AUTORIDAD NACIONAL DE LICENCIAS AMBIENTALES

RESOLUCIÓN N° 001351 (05 JUL. 2024)

“Por la cual se modifica la Licencia Ambiental otorgada mediante Resolución 1326 de 5 de agosto de 2020 y se toman otras determinaciones”

El objetivo de la modificación de la licencia ambiental otorgada mediante la Resolución 1326 del 5 de agosto de 2020, ajustada mediante la Resolución 865 del 18 de mayo de 2021 para el proyecto UPME 01 de 2013 (Subestación Norte 500 KV y Líneas de Transmisión Norte - Tequendama 500 KV y Norte Sogamoso 500 kV) – como primer refuerzo de red 500 KV del Área Oriental, es la construcción de una variante de 4,13 km de la línea de

Tabla 43 Revisión de accesos mencionados y consideraciones del Equipo Evaluador Ambiental de la ANLA

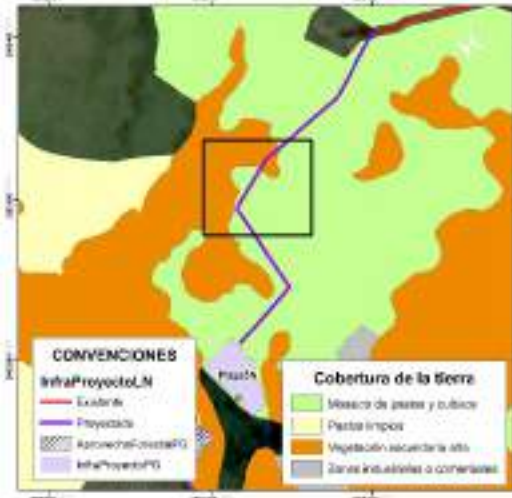
Tipo de obra	Soporte gráfico revisión Equipo Evaluador Ambiental de la ANLA	Consideraciones Equipo Evaluador Ambiental de la ANLA
<p>Acceso a plaza 1N*</p>		<p>Se valida que el acceso es existente y por tanto no requiere aprovechamiento forestal. No obstante, frente a las acciones de mantenimiento propuestas, se identifica que parte del área del acceso se ubica en zona de protección absoluta, por tanto NO es procedente autorizar las actividades de rocería en el tramo que se ubica en esta zona.</p>
<p>Acceso a plaza 2*</p> <p>Plaza 2</p> <p>(Se indica acceso peatonal desde Vía Tipo 1 hasta sitio de plaza)</p>		<p>Se valida que el acceso específico hasta la plaza de tendido no es existente. Para la plaza de tendido y acceso no se encuentra sustracción de reserva autorizada por parte de la CAR. Adicionalmente, parte de la plaza y el acceso se ubica en zona de protección absoluta, donde se establece como uso prohibido la ejecución de rocería. Por lo anterior NO es procedente autorizar la infraestructura de la plaza y del acceso al no tener sustracción aprobada y al no ser permitidas las actividades de rocería.</p>

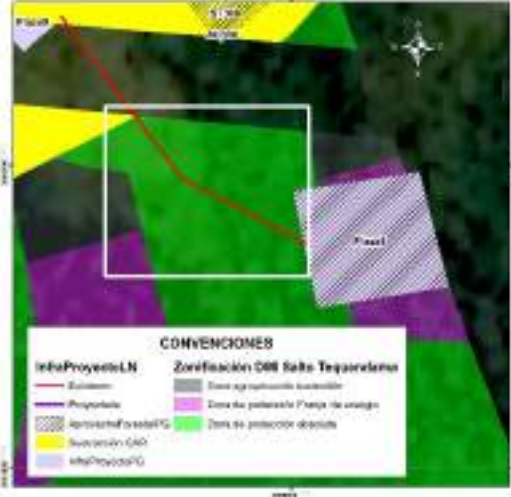
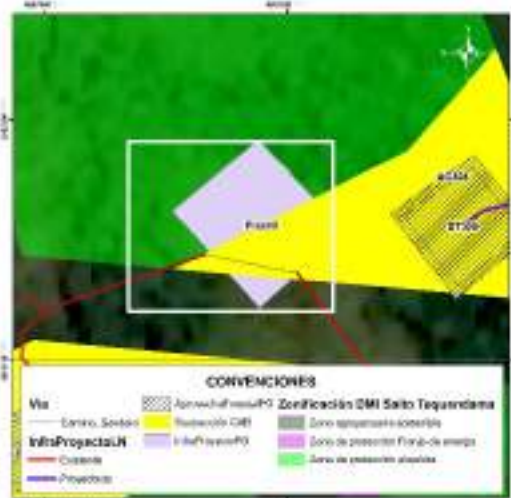
Tipo de obra	Soporte gráfico revisión Equipo Evaluador Ambiental de la ANLA	Consideraciones Equipo Evaluador Ambiental de la ANLA
<p>Acceso a plaza 3*</p> <p>Plaza 3 (Se indica acceso peatonal desde carretable existente hasta sitio de plaza)</p>		<p>Se valida que el acceso específico hasta la plaza de tendido no es existente. Para la plaza de tendido y el acceso no se encuentra sustracción de reserva autorizada por parte de la CAR. Igualmente, no realizó la solicitud de permiso de aprovechamiento forestal. Por lo anterior NO es procedente autorizar la infraestructura de la plaza y del acceso al no tener sustracción aprobada.</p>
<p>Acceso a sitio de torre 301N (Se indica como acceso peatonal)</p> <p>Sitio de torre ST301N</p>		<p>Se valida que para la sección del acceso de llegada a la torre se relaciona como acceso existente a un sendero o camino, en cobertura de pastos limpios. Se identifica que no se requiere permiso de aprovechamiento y tampoco se tienen restricciones para ingreso con semovientes puesto que no se encuentra dentro del DMI Sector Salto de Tequendama y Cerro Manjui.</p>

Tipo de obra	Soporte gráfico revisión Equipo Evaluador Ambiental de la ANLA	Consideraciones Equipo Evaluador Ambiental de la ANLA
<p>Acceso a plaza 4N*</p> <p>Plaza 4N</p> <p>Acceso a torre 302N (Se indica acceso peatonal a sitio de torre)</p> <p>Torre 302N</p>		<p>Se valida que para el acceso a la plaza de tendido hay acceso existente, sobre el cual no se requiere permiso de aprovechamiento forestal.</p> <p>Respecto a la torre, la sección del acceso de llegada a la torre se relaciona como acceso existente a un sendero o camino, en cobertura de mosaico de pastos y cultivos. Se identifica que no se requiere permiso de aprovechamiento y que tampoco se tienen restricciones para ingreso con semovientes puesto que no se encuentra dentro del DMI Sector Salto de Tequendama y Cerro Manjui.</p>
<p>Acceso a plaza 5N*</p> <p>(Se indica existencia de acceso peatonal)</p> <p>Plaza de tendido 5N</p>		<p>Comparando la ubicación del acceso con la cartografía base se identifica que el acceso no se asocia a ningún camino o sendero existente, dándose contradicción con la tabla presentada por la Sociedad pero coherencia con la capa InfraProyectoLN, donde se indica que el acceso es proyectado. Se valida que este acceso atraviesa en su recorrido zonas de vegetación secundaria alta, sobre las cuales la Sociedad NO podrá adelantar actividades de tala puesto que no realizó la solicitud de permiso (Recuadros negros).</p>

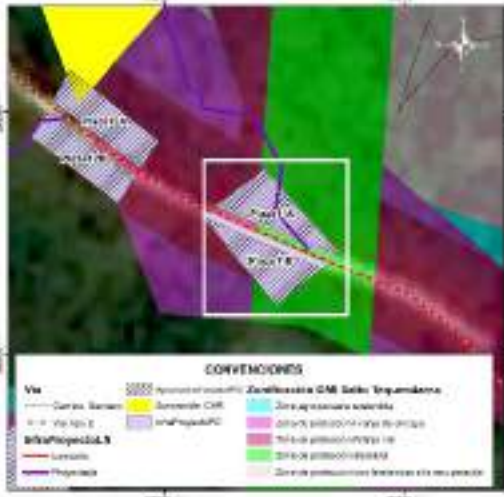
Tipo de obra	Soporte gráfico revisión Equipo Evaluador Ambiental de la ANLA	Consideraciones Equipo Evaluador Ambiental de la ANLA
<p>Acceso a plaza 6- Plaza de tendido 6*</p> <p>(Se indica ingreso por acceso peatonal desde vía carreteable)</p>		<p>Comparando la ubicación de los accesos con la cartografía base se identifica que los accesos no se asocian a ningún camino o sendero existente, dándose contradicción con la tabla presentada por la Sociedad pero coherencia con la capa InfraProyectoLN, donde se indica que el acceso es proyectado. Se valida que estos accesos y las plazas se ubican en unidades de pastos limpios y arveja, no siendo necesario ejecutar actividades de aprovechamiento forestal. También se corrobora la no existencia de restricciones asociadas al DMI Salto de Tequendama y Cerro Manjui.</p>
<p>Acceso a plaza 7- Plaza de tendido 7*</p> <p>(Se indica ingreso por acceso peatonal desde vía carreteable)</p>		<p>Comparando la ubicación de los accesos con la cartografía base se identifica que los accesos no se asocian a ningún camino o sendero existente, dándose contradicción con la tabla presentada por la Sociedad pero coherencia con la capa InfraProyectoLN, donde se indica que el acceso es proyectado. Se valida que estos accesos y las plazas se ubican en unidades de pastos limpios y arveja, no siendo necesario ejecutar actividades de aprovechamiento forestal. También se corrobora la no existencia de restricciones asociadas al DMI Salto de Tequendama y Cerro Manjui.</p>

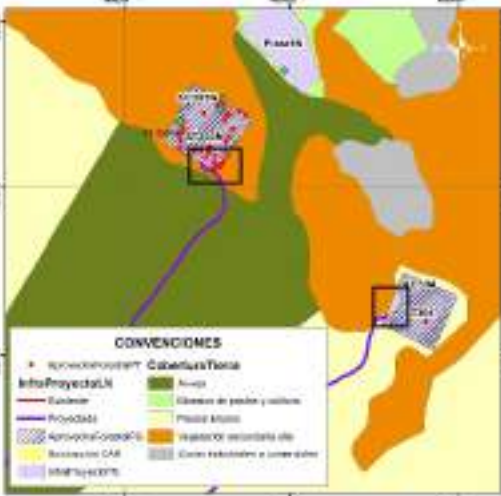
Tipo de obra	Soporte gráfico revisión Equipo Evaluador Ambiental de la ANLA	Consideraciones Equipo Evaluador Ambiental de la ANLA
<p>Acceso a plaza 10 (vía tipo 6 sin pavimentar)**</p> <p>Plaza de tendido 10</p>		<p>Se valida que el acceso específico hasta la plaza de tendido se reporta como vía tipo 6, sin embargo se plantea adecuación con rocería, aspecto que es inconsistente con la definición de la vía existente. La plaza de tendido se ubica en una “zona agropecuaria sostenible” del DIM Salto del Tequendama y Cerro Manjui, para la cual la Sociedad no solicitó sustracción de reserva ante la CAR. Por lo anterior NO es procedente autorizar la infraestructura de la plaza y del acceso al no tener sustracción de reserva.</p>
<p>Acceso a plazas de tendido 11A (camino o sendero desde vía tipo 2) y 11B**</p> <p>Plazas de tendido 11A y 11B</p>		<p>En el documento se relaciona como acceso el Acc-06, sin embargo, en la capa InfraProyectoLN se identifica que el acceso asociado es el Acc-309.</p> <p>Se valida que acceso específico hasta plaza de tendido 11A se relaciona como camino o sendero, para el cual se plantearía adecuación con rocería la cual se establece dentro de la zonificación del DMI Sector Salto del Tequendama y Cerro Manjui como actividad prohibida en zona de protección absoluta. Para plazas de tendido y acceso no se encuentra sustracción de reserva autorizada por parte de la CAR puesto que la Sociedad no hace su solicitud.</p> <p>Por lo anterior NO es procedente autorizar la infraestructura de las plazas y del acceso al no tener sustracción de reserva.</p>

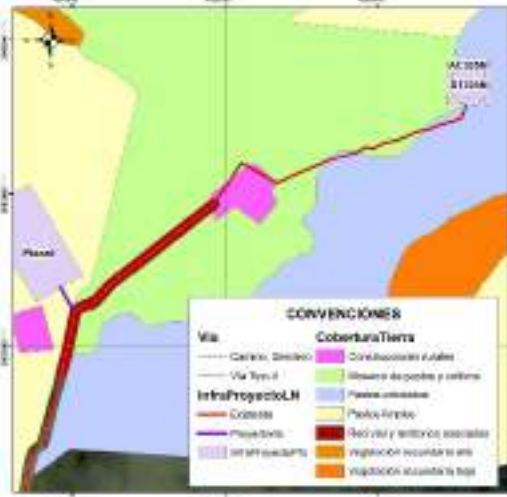
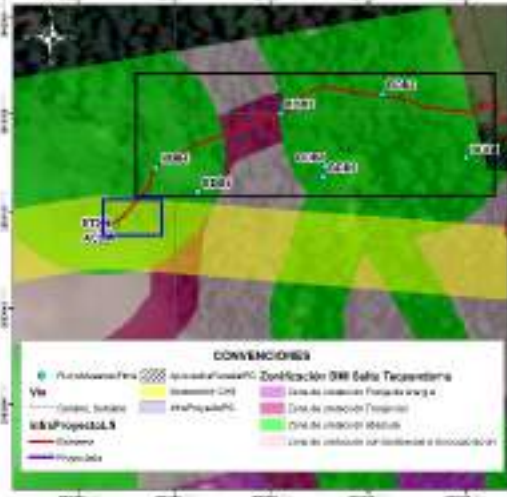
Tipo de obra	Soporte gráfico revisión Equipo Evaluador Ambiental de la ANLA	Consideraciones Equipo Evaluador Ambiental de la ANLA
<p>Acceso a plazas de tendido 12A y 12B***</p> <p>Plazas de tendido 12A y 12B</p>		<p>Se valida que parte de las dos plazas de tendido se encuentran en DMI sin sustracción de reserva autorizada por parte de la CAR, las cuales se ubican en “zona de protección vial”.</p> <p>Teniendo en cuenta el área disponible que se encuentra fuera del DMI, NO es procedente autorizar la infraestructura de la plaza de tendido 12A y solo podría autorizarse el área de la plaza de tendido 12B en el área que se encuentra fuera del DMI, área en la cual se autoriza el permiso de aprovechamiento solicitado.</p>
<p>Acceso a plaza de tendido 13N**</p> <p>Sitio de torre ST313</p>		<p>Se identifica que el acceso, la plaza de tendido y la torre se ubica en unidades de pastizales. El trazado del acceso se ubica sobre las zonas sustraídas, razón por la cual se considera aceptable este acceso siempre y cuando NO se realicen actividades de aprovechamiento forestal, puesto que este permiso no se solicitó.</p>

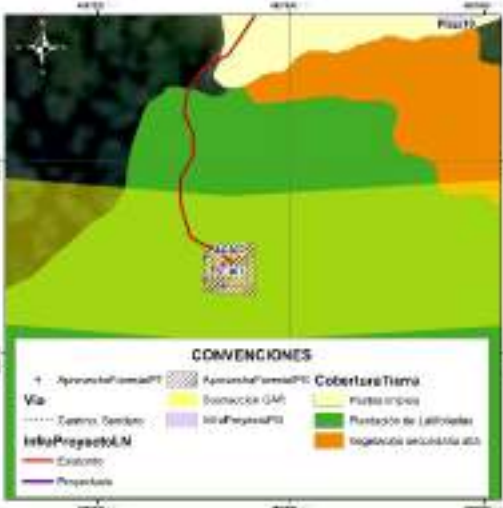
Tipo de obra	Soporte gráfico revisión Equipo Evaluador Ambiental de la ANLA	Consideraciones Equipo Evaluador Ambiental de la ANLA
<p>Acceso a plaza (vía tipo 5)*</p> <p>Plaza de tendido 14</p>		<p>Se valida que la parte central de la plaza de tendido se encuentra en DMI para la cual la Sociedad no realizó solicitud de sustracción y por tanto no tiene autorización por parte de la CAR. En este sentido, NO es procedente autorizar la infraestructura de la plaza de tendido 14.</p>
<p>Accesos a sitios de torre ST303N y ST304*</p> <p>Sitios de torre ST303N y ST304</p>		<p>Comparando la ubicación de los accesos con la cartografía base se identifica que no se asocian a ningún camino o sendero existente, quedando identificada una contradicción con la tabla presentada por la Sociedad pero coherencia con la capa InfraProyectoLN donde se indica que el acceso es proyectado. Se valida que estos accesos se ubican en su mayoría en cultivos de arveja y en pastos limpios, no siendo necesario ejecutar actividades de aprovechamiento forestal para estos tramos.</p> <p>Para el caso del acceso al ST303N y una parte del ST304, se identifica cruce con parches de vegetación secundaria alta (ver recuadros negros) para los cuales la Sociedad NO podrá adelantar actividades de tala puesto que no realizó la solicitud de permiso.</p>

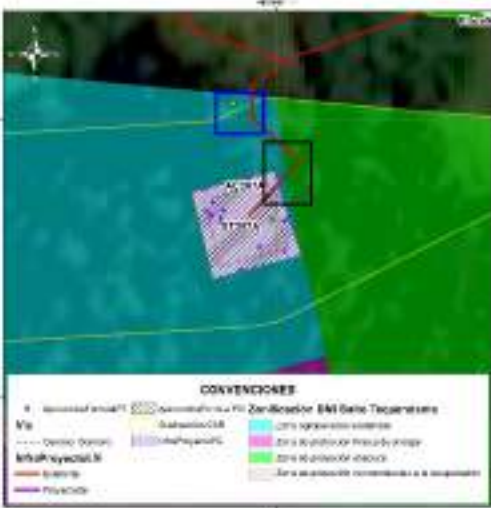
Tipo de obra	Soporte gráfico revisión Equipo Evaluador Ambiental de la ANLA	Consideraciones Equipo Evaluador Ambiental de la ANLA
<p>Acceso a ST305N*</p> <p>Sitio de torre ST305N</p>		<p>Revisando con la cartografía base se identifica que el acceso no es existente sino que se relaciona con la existencia de un camino o sendero que atraviesa unidades de mosaico de pastos y cultivos, pastos arbolados y construcciones rurales (ubicadas a 110 m del sitio de torre). Teniendo en cuenta que la Sociedad no solicita permiso de aprovechamiento forestal, en este acceso y en la torre NO podrá adelantar actividades de tala de ningún individuo que pueda encontrarse de manera aislada (pastos arbolados).</p>
<p>Acceso a ST306</p> <p>(Se menciona en documento y en cartografía base como acceso peatonal)*</p>		<p>Durante la visita de evaluación se validó que no existe camino o sendero reportado en cartobase y que la condición de la vegetación es de tipo denso, lo cual es consistente con la cobertura registrada (Bosque denso). Adicionalmente, se identifica que en el área trazada para el acceso, existen individuos de especies en veda, los cuales no están siendo incluidos en solicitud de aprovechamiento forestal (ver cuadro azul).</p> <div data-bbox="971 1262 1182 1535" data-label="Image">  </div> <p>Individuo fustal ubicado en tramo de llegada del acceso (No solicitado en aprovechamiento forestal) Coordenadas 4°34'12" N, 74°17'15" W.</p> <p>De igual manera, en el tramo del acceso la Sociedad registra a las parcelas BDB4, BDB3 y BDB2 (Ver cuadros negros), en las cuales reporta 100 individuos fustales, de estos 23 obedecen a la especie <i>Cyathea sp.</i> y 35 a la</p>

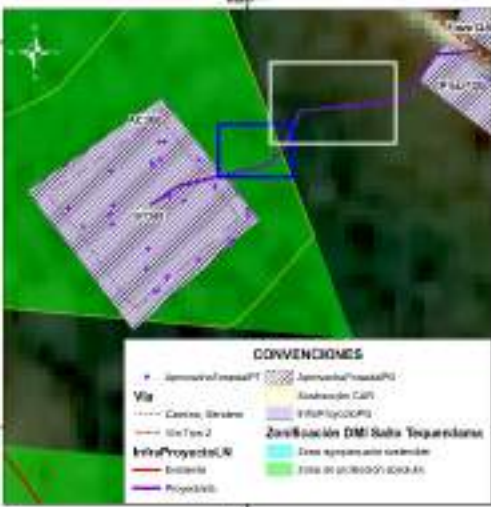
Tipo de obra	Soporte gráfico revisión Equipo Evaluador Ambiental de la ANLA	Consideraciones Equipo Evaluador Ambiental de la ANLA
		<p>especie <i>Quercus humboldtii</i>, ambas especies en veda nacional.</p> <p>Sumado a esto, no se encuentra sustracción de reserva autorizada por parte de la CAR puesto que la Sociedad no hace su solicitud para los accesos y tampoco realiza solicitud de aprovechamiento forestal aun cuando fue requerido. Adicionalmente, parte del acceso se ubica en zona de protección absoluta, donde se establece como uso prohibido la ejecución de rocería. Por lo anterior NO es procedente autorizar el acceso al no tener sustracción aprobada, no haber solicitado permiso de aprovechamiento forestal y no ser permitidas las actividades de rocería.</p>
<p>Acceso a ST307 (Se menciona en documento y en cartografía base como acceso peatonal)*</p>		<p>Durante la visita de evaluación se validó que no existe camino o sendero reportado en cartobase y que la condición de la vegetación se asocia a plantaciones de latifoliadas con vegetación arbórea densa producto de la recuperación del área con presencia de especies en veda. Resultado de ello, la Sociedad para el sitio de torre (relacionado en cobertura plantación de latifoliadas) solicita permiso de aprovechamiento forestal para seis (6) individuos de <i>Quercus humboldtii</i> (especie en veda nacional), no obstante, para el acceso omite la solicitud de permiso de aprovechamiento forestal no siendo procedente la autorización de intervención en acceso.</p> <p>Sumado a esto, en parte del acceso no se encuentra sustracción de reserva autorizada por parte de la CAR puesto que la Sociedad no hace</p>

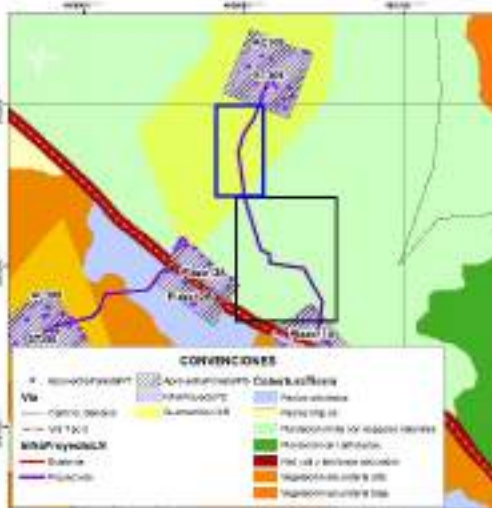
Tipo de obra	Soporte gráfico revisión Equipo Evaluador Ambiental de la ANLA	Consideraciones Equipo Evaluador Ambiental de la ANLA
<p>Acceso a ST307A (Se menciona en documento y en cartografía base como acceso peatonal)*</p>		<p>su solicitud para los accesos. Por lo anterior NO es procedente autorizar el acceso al no tener sustracción aprobada y no haber solicitado permiso de aprovechamiento forestal.</p> <p>Durante la visita de evaluación se validó que no existe camino o sendero reportado en cartobase y que la condición de la vegetación se asocia a plantaciones de latifoliadas con vegetación arbórea densa producto de la recuperación del área con presencia de especies pioneras. Resultado de ello, la Sociedad para el sitio de torre (relacionado en la misma cobertura) solicita permiso de aprovechamiento forestal para 16 individuos fustales, no obstante, para el acceso omite la solicitud de permiso de aprovechamiento forestal no siendo procedente la autorización de intervención en acceso. Adicionalmente, en la visita de evaluación se identificó que en el área trazada para el acceso, existen individuos fustales, los cuales no están siendo incluidos en solicitud de aprovechamiento forestal (ver cuadro azul).</p> <p>Sumado a esto, en parte del acceso no se encuentra sustracción de reserva autorizada por parte de la CAR puesto que la Sociedad no hace su solicitud para los accesos y adicionalmente, parte del acceso se ubica en zona de protección absoluta, donde se establece como uso prohibido la ejecución de rocería (ver cuadro negro). Por lo anterior NO es procedente autorizar el acceso al no tener sustracción aprobada, no haber solicitado permiso de aprovechamiento forestal y no</p>

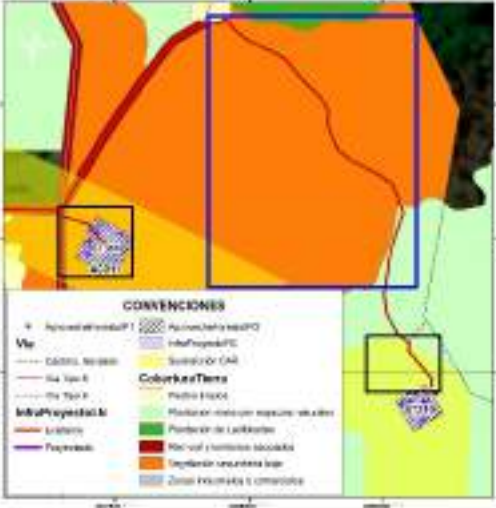
Tipo de obra	Soporte gráfico revisión Equipo Evaluador Ambiental de la ANLA	Consideraciones Equipo Evaluador Ambiental de la ANLA
<p>Acceso a ST308</p> <p>(Acceso mencionado como proyectado en capa InfraProyectoLN y como sendero/camino en cartobase)*</p>		<p>ser permitidas las actividades de rocería.</p> <p>Durante la visita de evaluación se validó que no existe camino o sendero reportado en cartobase y que la condición de la vegetación se asocia vegetación secundaria alta. Resultado de ello, la Sociedad para el sitio de torre (relacionado en la misma cobertura) solicita permiso de aprovechamiento forestal para 36 individuos fustales, no obstante, para el acceso omite la solicitud de permiso de aprovechamiento forestal no siendo procedente la autorización de intervención en acceso. Adicionalmente, en la visita de evaluación se identificó que en el área trazada para el acceso, existen individuos fustales, los cuales no están siendo incluidos en solicitud de aprovechamiento forestal (ver cuadro azul).</p> <p>Sumado a esto, en área por fuera del DMI (ver recuadro blanco) tampoco se solicita permiso de aprovechamiento aun cuando la cobertura es vegetación secundaria alta. Por lo anterior NO es procedente autorizar el acceso al no haber solicitado permiso de aprovechamiento forestal para su intervención.</p>

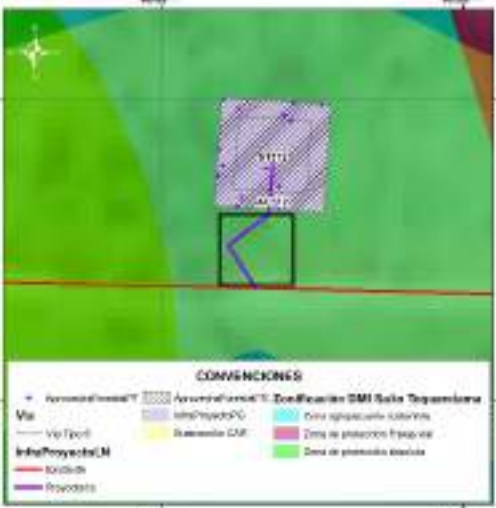
Tipo de obra	Soporte gráfico revisión Equipo Evaluador Ambiental de la ANLA	Consideraciones Equipo Evaluador Ambiental de la ANLA
<p>Acceso a ST309</p> <p>(Acceso mencionado como proyectado en capa InfraProyectoL N y como sendero/camino en cartobase)*</p>		<p>Durante la visita de evaluación se validó que no existe camino o sendero reportado en cartobase y que la condición de la vegetación se asocia a la cobertura de plantación mixta con espacios naturales. Resultado de ello, la Sociedad para el sitio de torre (relacionado en la misma cobertura) solicita permiso de aprovechamiento forestal para 17 individuos fustales, no obstante, para el acceso omite la solicitud de permiso de aprovechamiento forestal no siendo procedente la autorización de intervención en acceso ni dentro del área sustraída (Recuadro azul) ni por fuera de esta.</p> <p>Sumado a esto, en parte del acceso no se encuentra sustracción de reserva autorizada por parte de la CAR puesto que la Sociedad no hace su solicitud para los accesos y adicionalmente, parte del acceso se ubica en zona de protección absoluta, donde se establece como uso prohibido la ejecución de rocería (ver cuadro negro). Por lo anterior NO es procedente autorizar el acceso al no tener sustracción aprobada, no haber solicitado permiso de aprovechamiento forestal y no ser permitidas las actividades de rocería.</p>
